改善箇所説明図

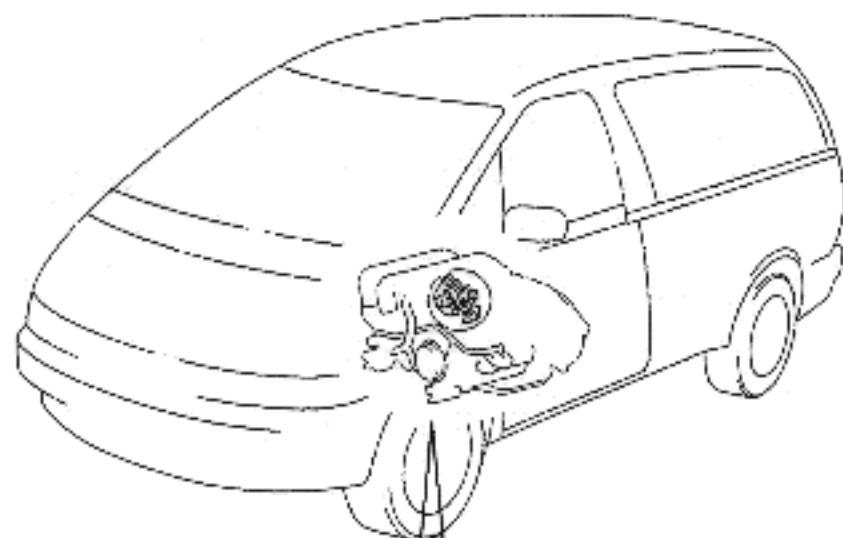
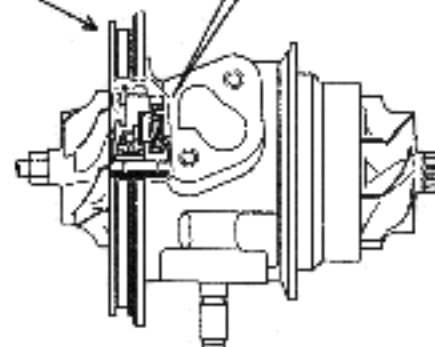
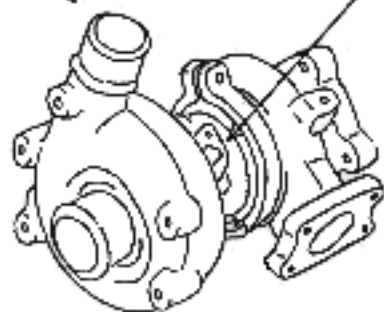
基準不適合発生箇所

パッキンの構造が不適切なため、アイドリング状態が長時間続いた場合、過給機の潤滑油が吸気管へ溜まるおそれがあり、加速時などに燃焼室へ吸い込まれ、排気管より白煙が発生する。最悪の場合、一時的に車速が下がりにくくなるおそれがある。

改善の内容

全車両、対策品のベアリングハウジングに交換する。
